Notitie

Datum 17 maart 2011
Projectnummer 55445.060
Documentnummer 164738
Onderwerp Wateradvies Amstelstation – toelichting op schetsontwerp

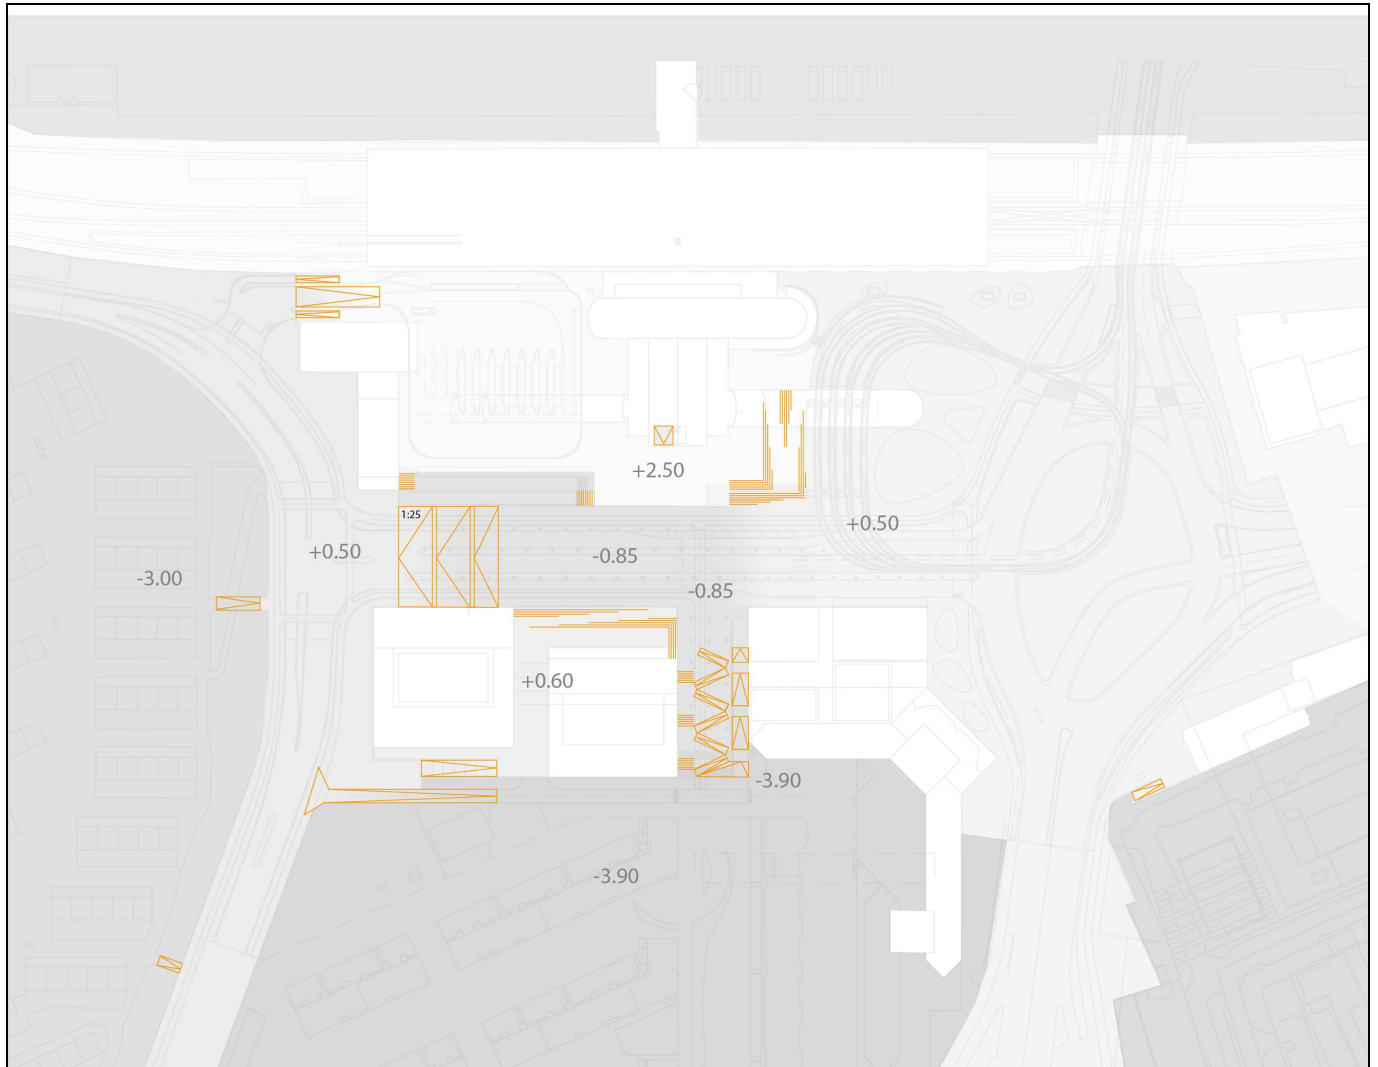
De hoeveelheden zijn in tabel 1 aangegeven; zie ook figuur 1 en 2 achterin deze notitie.

Verhard / onverhard oppervlak	Soort oppervlak	Bestaande situatie ¹ (figuur 1)	Toekomstige situatie (figuur 2)
Onverhard oppervlak	Groen incl. boomgaten	22.386 m ²	13.199 m ²
Verhard oppervlak	Klinkers	8.059 m ²	6.622 m ²
	Tegels	17.294 m ²	13.310 m ²
	Gebouwen / constructies	4.464 m ²	12.436 m ²
	Fietspad	4.214 m ²	4.175 m ²
	Rijbaan	15.056 m ²	21.397 m ²
	Trambaan	3.338 m ²	1.981 m ²
	Betonverharding	1.561 m ²	1.375 m ²
	Fontein / water	0 m ²	376 m ²
	Straatmeubilair / banden	225 m ²	1.726 m ²
Totaal	Totaal plangebied	76.597 m²	76.597 m²
Berekening watercompensatie	Onverhard oppervlak	22.386 m ²	13.199 m ²
	Verhardingstoename		+9.187 m ²
	Vereiste watercompensatie = 10% van verhardingstoename		10% X 9.187 = 919 m²
